女川原子力発電所発電用原子炉設置変更許可申請書

(2号発電用原子炉施設の変更)

本文及び添付書類の一部補正について

申請書の一部補正

第 1.1.7-8 図 重大事故等対処設備配置及び保管場所図 (その 8)

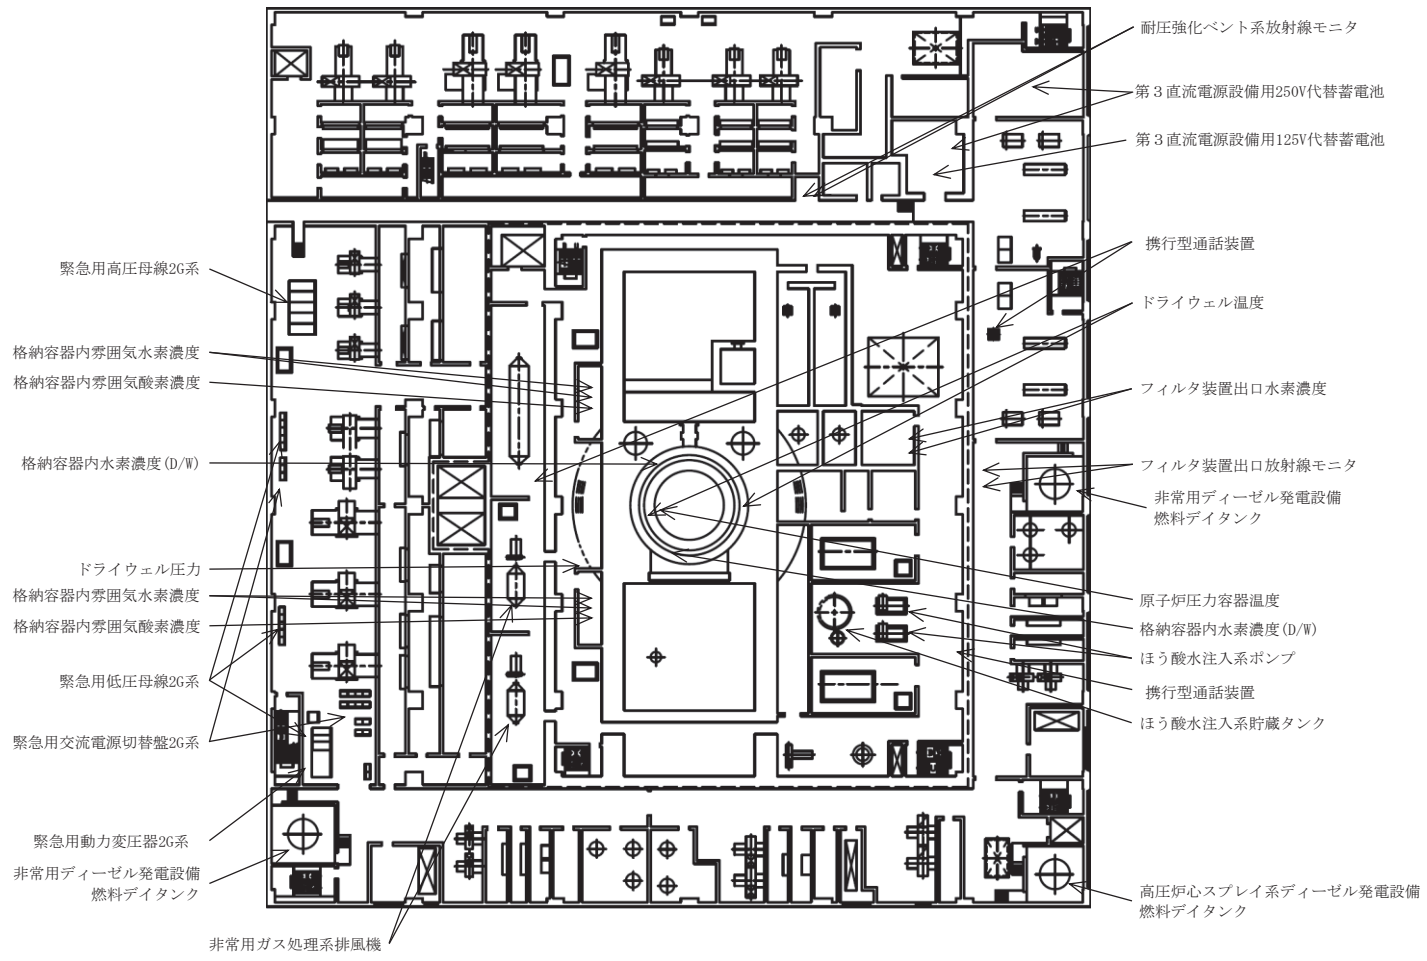
頁	行	補正前	補正後
8-1-41	上1～上2	「第 1.1.7-1 表 主要な重大事故等対処設備の設備分類等 (20/40)」, 「第 1.1.7-1 表 主要な重大事故等対処設備の設備分類等 (34/40)」,	「第 1.1.7-1 表 主要な重大事故等対処設備の設備分類等 (21/40)」, 「第 1.1.7-1 表 主要な重大事故等対処設備の設備分類等 (22/40)」, 「第 1.1.7-1 表 主要な重大事故等対処設備の設備分類等 (23/40)」, 「第 1.1.7-1 表 主要な重大事故等対処設備の設備分類等 (34/40)」,
8-1-41	上3～上5	「第 1.3-2 表 本発電用原子炉施設の安全上の機能別重要度分類 (10/14)」, 「第 1.4.2-1 表 重大事故等対処設備 (主要設備) の設備分類」	「第 1.3-2 表 本発電用原子炉施設の安全上の機能別重要度分類 (10/14)」 及び 「第 1.4.2-1 表 重大事故等対処設備 (主要設備) の設備分類」
8-1-42		第 1.1.7-1 表 主要な重大事故等対処設備の設備分類等 (20/40)	別紙 8-1-15 に変更する。

第 6.4-3 図 計装設備（重大事故等対処設備）系統概要図(3)（計器電源喪失時に使用する設備）

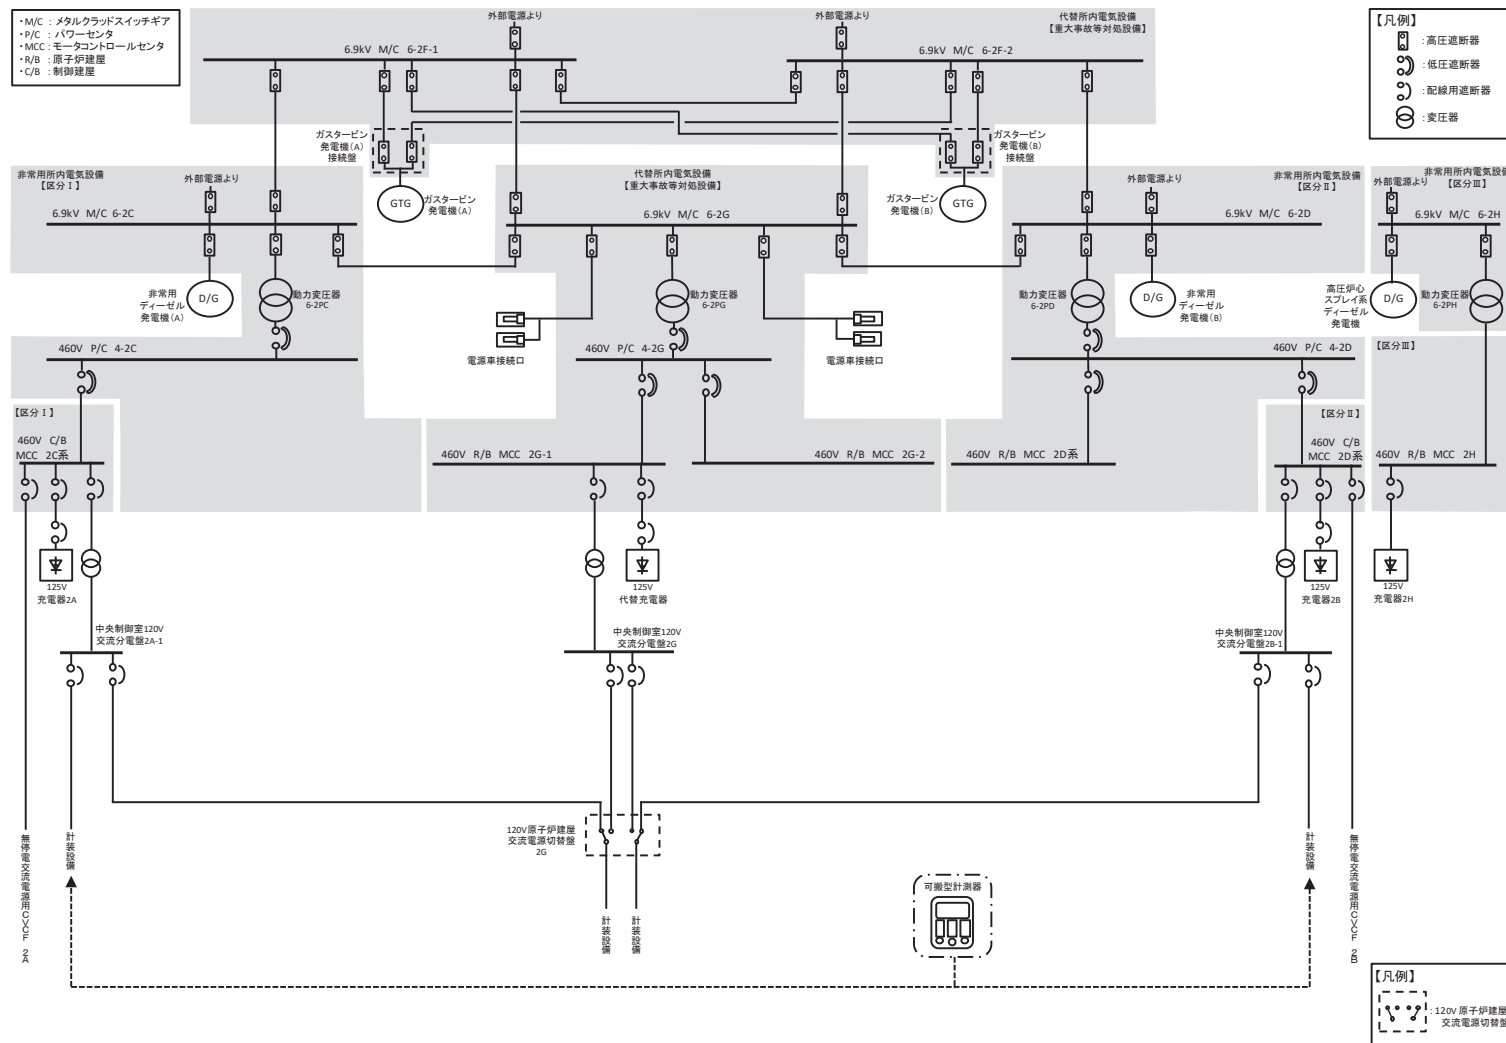
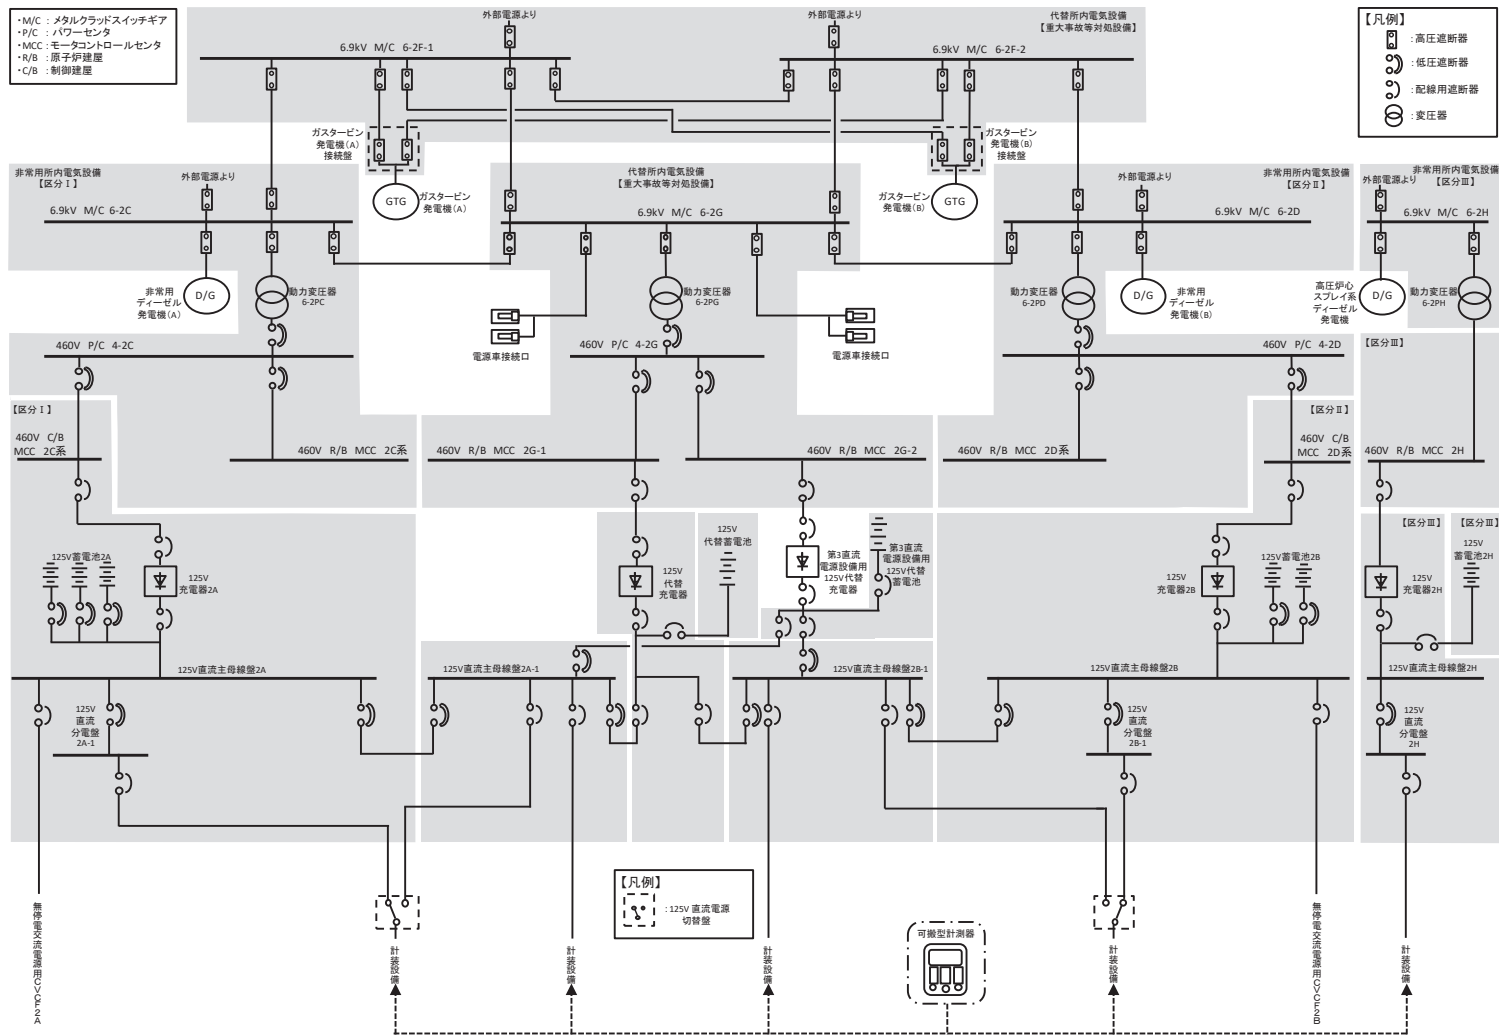
頁	行	補正前	補正後
8-6-2 と 8-6-3 の間		(記載追加)	別紙8-6-1を追加する。
8-6-4		第6.4-4表 重大事故等対 処設備を活用する手順等の 着手の判断基準として用い る補助パラメータ	別紙8-6-2に変更する。
8-6-5	上1～上2	「第6.4-3図 計装設備(重 大事故等対処設備)系統概要 図(3)(計器電源喪失時に使 用する設備)」、 <u> </u>	「第6.4-3図 計装設備(重 大事故等対処設備)系統概要 図(3)(計器電源喪失時に使 用する設備)」 <u>及び</u>
8-6-6		第6.4-3図 計装設備(重大 事故等対処設備)系統概要図 (3)(計器電源喪失時に使用 する設備)	別紙8-6-3に変更する。
8-6-7		第6.4-4図 計装設備(重大 事故等対処設備)系統概要図	別紙8-6-4に変更する。

第 8.3-5 図 遮蔽設計区分概略図 (二階)

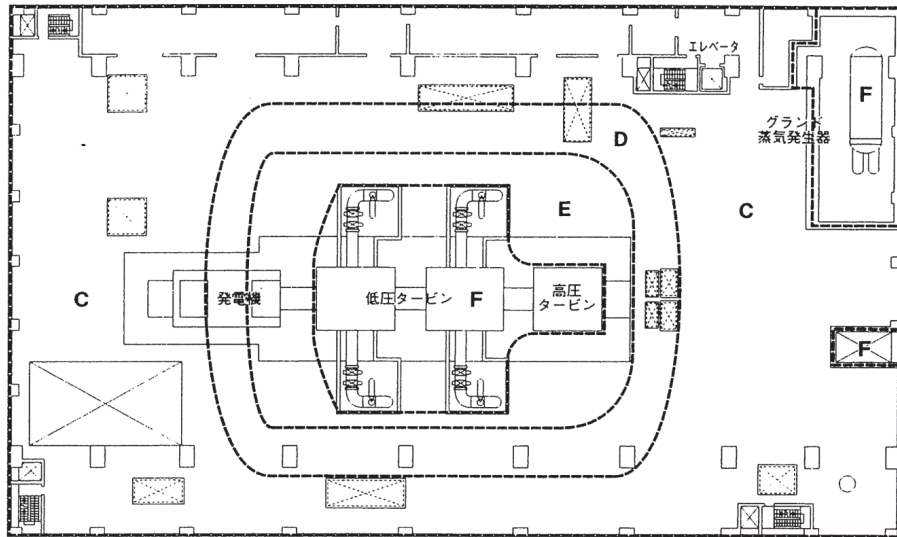
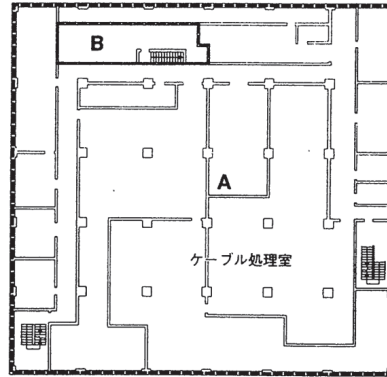
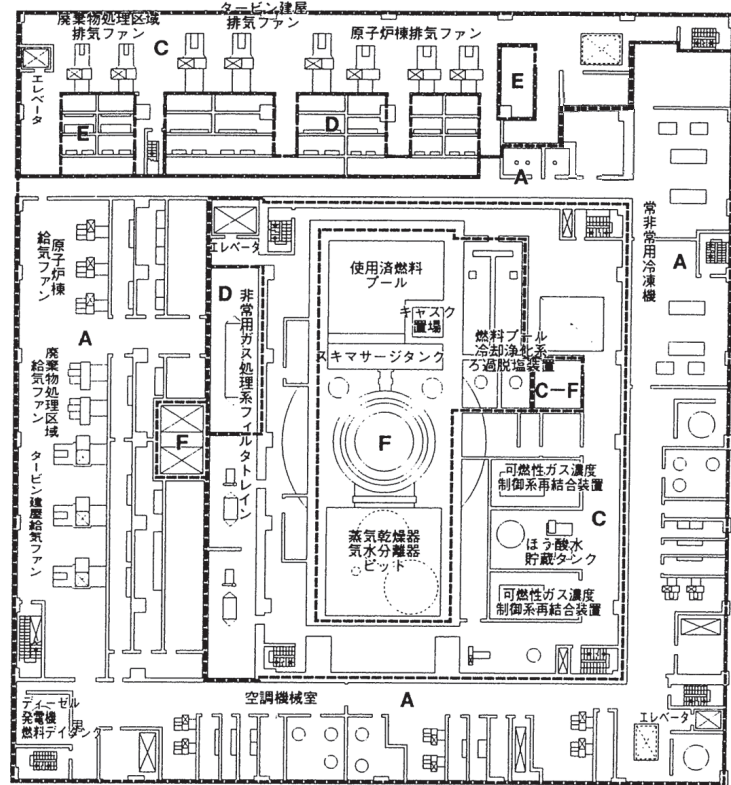
頁	行	補正前	補正後
8-8-2		第 8.3-5 図 遮蔽設計区分概略図（二階）	別紙 8-8-1 に変更する。

第 10.1-3 図 直流電源単線結線図

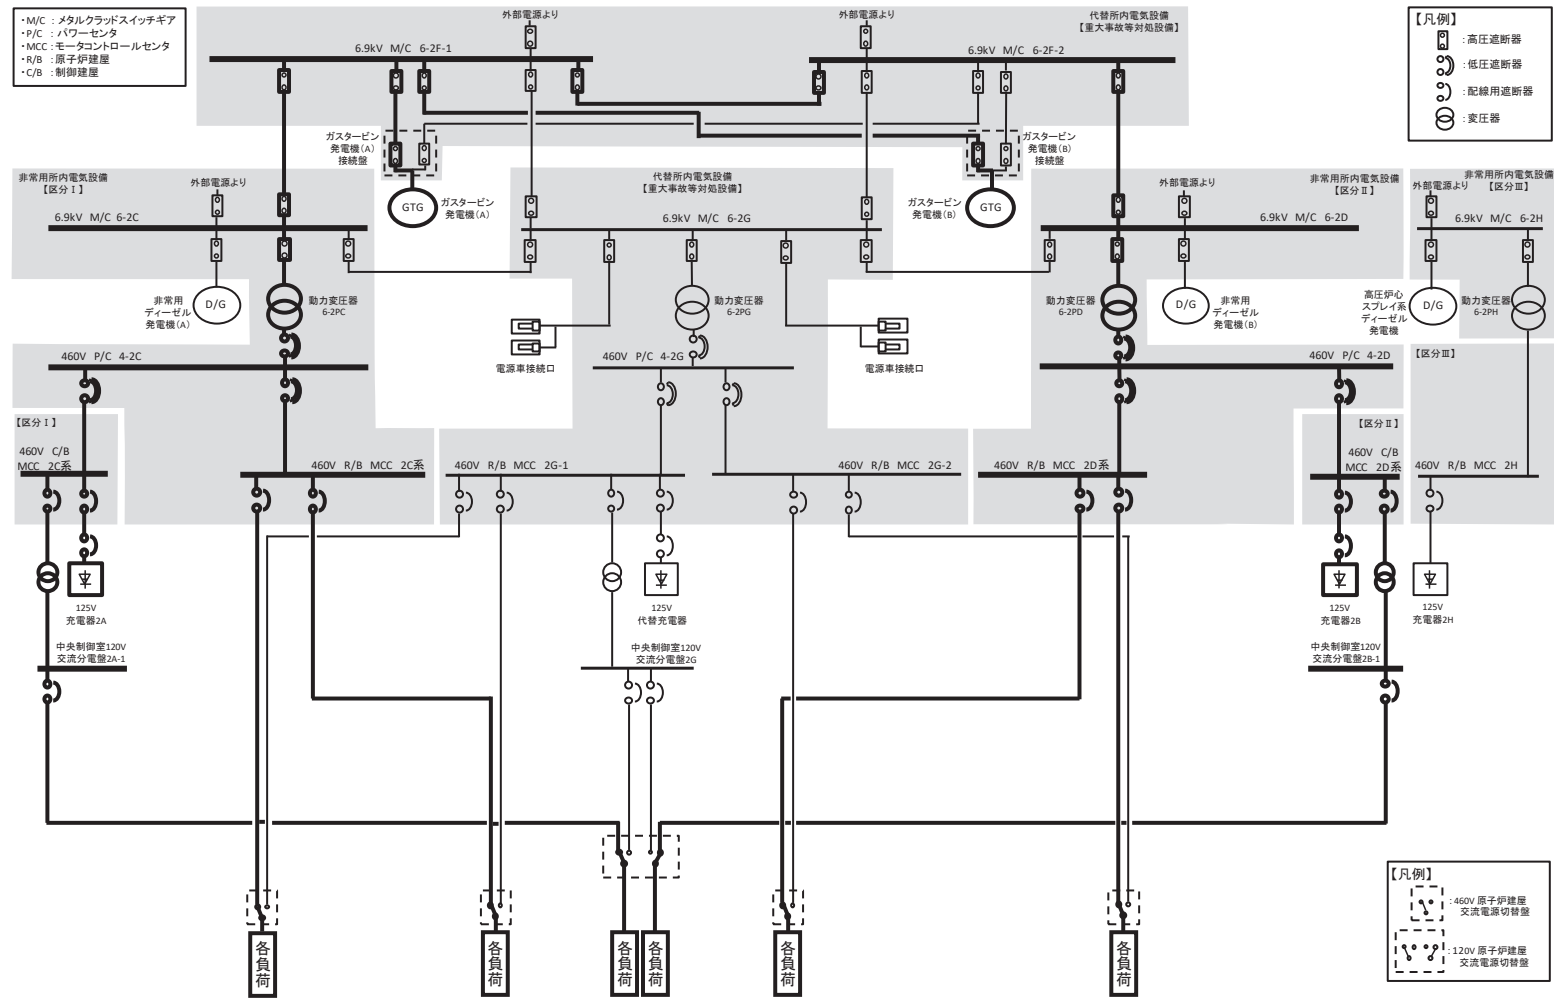
頁	行	補正前	補正後
			<p>統概要図（所内常設直流電源設備（3系統目）による給電）（第3直流電源設備用125V 代替蓄電池による給電）」及び「第 10.2-10 図 代替電源設備系統概要図（所内常設直流電源設備（3系統目）による給電）（第3直流電源設備用 250V 代替蓄電池による給電）」を以下のとおり追加する。</p>
8-10-28		第 10.1-3 図 直流電源単線結線図	別紙 8-10-2 に変更する。
8-10-29		第 10.2-1 図 代替電源設備系統概要図（常設代替交流電源設備による給電）（ガスタービン発電機から非常用所内電気設備を經由して給電）	別紙 8-10-3 に変更する。
8-10-30		第 10.2-2 図 代替電源設備	別紙 8-10-4 に変更する。

第 10.2-9 図 代替電源設備系統概要図（所内常設直流電源設備（3 系統目）による給電）（第 3 直流電源設備用 125V 代替蓄電池による給電）

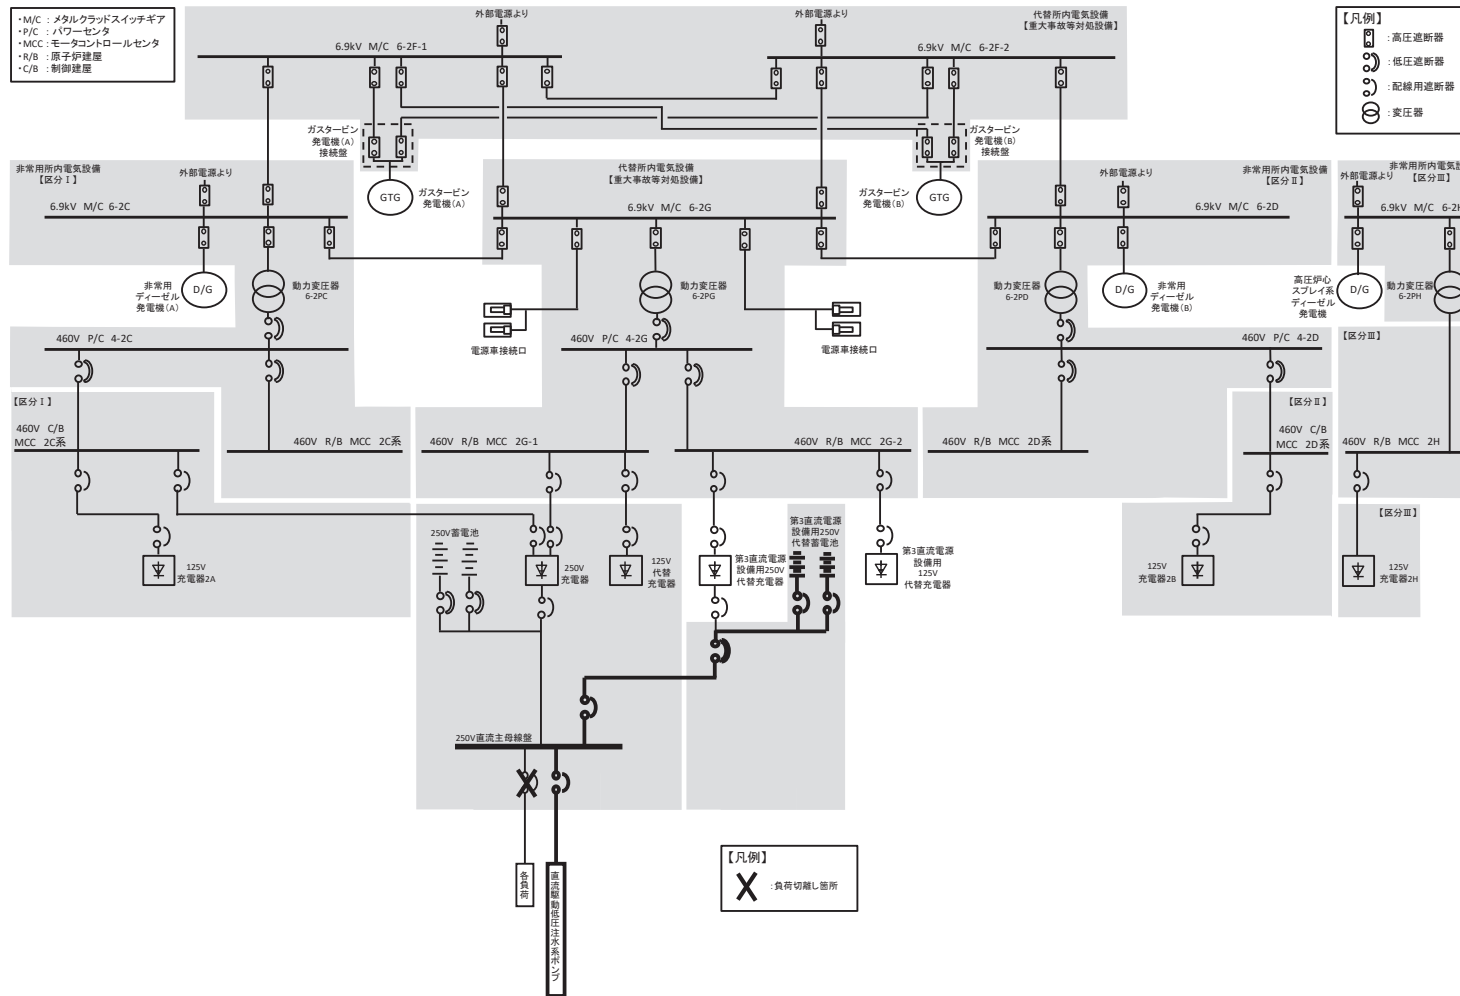
頁	行	補正前	補正後
8-10-27	下7～下5	電) (250V 蓄電池による給電)], 「第 10.2-12 図 代替電源設備系統概要図 (可搬型代替直流電源設備による給電) (電源車から代替所内電気設備を經由して給電 (125V 系統))」,	電) (250V 蓄電池による給電)], 「第 10.2-13 図 代替電源設備系統概要図 (可搬型代替直流電源設備による給電) (電源車から代替所内電気設備を經由して給電 (125V 系統))」,
8-10-27	下5～下3	「第 10.2-13 図 代替電源設備系統概要図 (可搬型代替直流電源設備による給電) (電源車から代替所内電気設備を經由して給電 (250V 系統))」,	「第 10.2-14 図 代替電源設備系統概要図 (可搬型代替直流電源設備による給電) (電源車から代替所内電気設備を經由して給電 (250V 系統))」 <u>及び</u>
8-10-27	下3～下2	「第 10.2-14 図 代替電源設備系統概要図 (代替所内電気設備による給電)」	「第 10.2-15 図 代替電源設備系統概要図 (代替所内電気設備による給電)」
8-10-27	下2～下1	を以下のとおり変更する。	を以下のとおり変更し, 「第 10.2-9 図 代替電源設備系

第 1.3-17 図 重大事故等時の対応手段選択フローチャート (2/3)

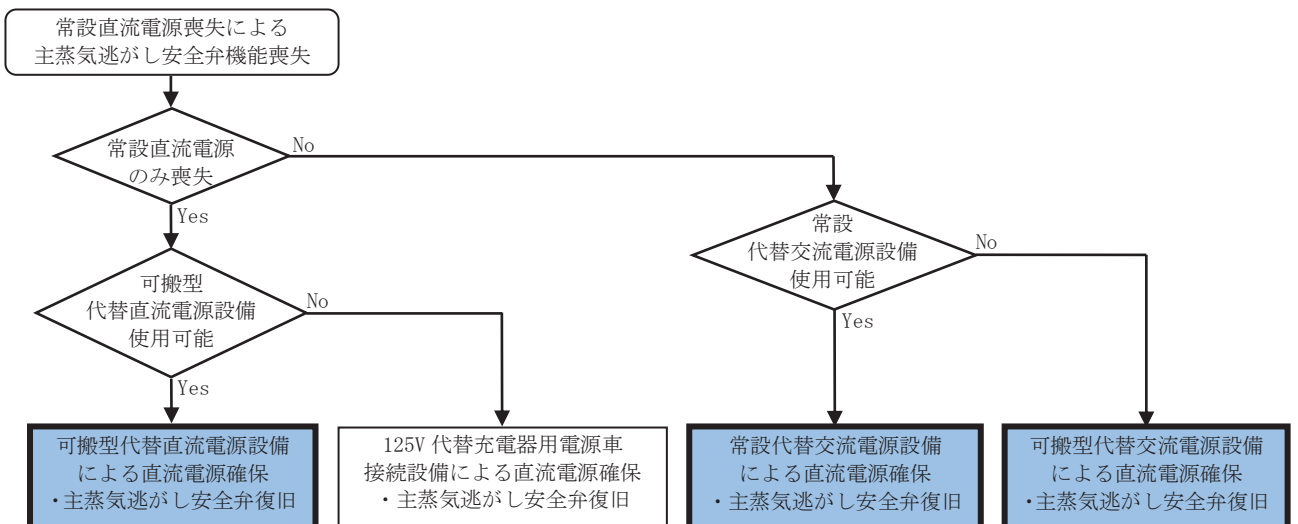
頁	行	補正前	補正後
1.3-15 と 1.3-16 の間		(記載追加)	別紙-追補1-1.3-2を追加する。
1.3-21		第1.3-17図 重大事故等時の対応手段選択フローチャート (2/3)	別紙-追補1-1.3-3に変更する。
